ADENDA Nº 02 AL LLAMADO CD-20-2.016
"ADQUISICIÓN DE TUBOS"

Nº: CD-20-2.016
Nombre: "ADQUISICIÓN DE TUBOS"
ID: 302.572

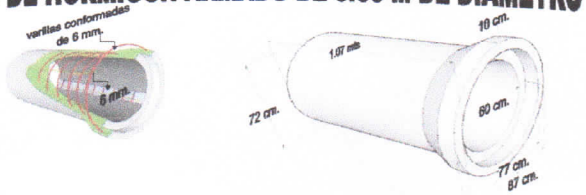
En el Anexo C Especificaciones técnicas de los bienes o servicios a ser adquiridos donde dice:

Nº	Código de Catálogo	Descripción	Especificaciones Técnicas	Cantidad	U. M.
1	30102901-003	Tubo de Hormigón Armado	*Tamaño: 1 metro (+/-10cm.)* *Diámetro interno: 60 cm. (+/- 5cm)* *Tipo: campana vibrado* *Espesor mínimo: 6,50 cm.* *Armadura Longitudinal: con 4 varillas conformadas de 6 mm.* *Armadura trasversal: con 5 varillas conformadas de 6 mm.* *Resistencia a la compresión: Kg./cm² 310 según pruebas INTN* **TUBO DE HORMIGON ARMADO DE 0.60 M DE DIAMETRO**

En el Anexo C Especificaciones técnicas de los bienes o servicios a ser adquiridos DEBE DECIR:

Nº	Código de Catálogo	Descripción	Especificaciones Técnicas	Cantidad	U. M.
1	30102901-003	Tubo de Hormigón Armado	*Tamaño: 1 metro (+/-10cm.)* *Diámetro interno: 60 cm. (+/- 5cm)* *Tipo: campana vibrado* *Espesor mínimo: 6,50 cm.* *Armadura Longitudinal: con 4 varillas conformadas de 6 mm.* *Armadura trasversal: con 5 varillas conformadas de 6 mm.* *Resistencia a la compresión: Kg./cm² 310 según pruebas INTN*	9	Unidad
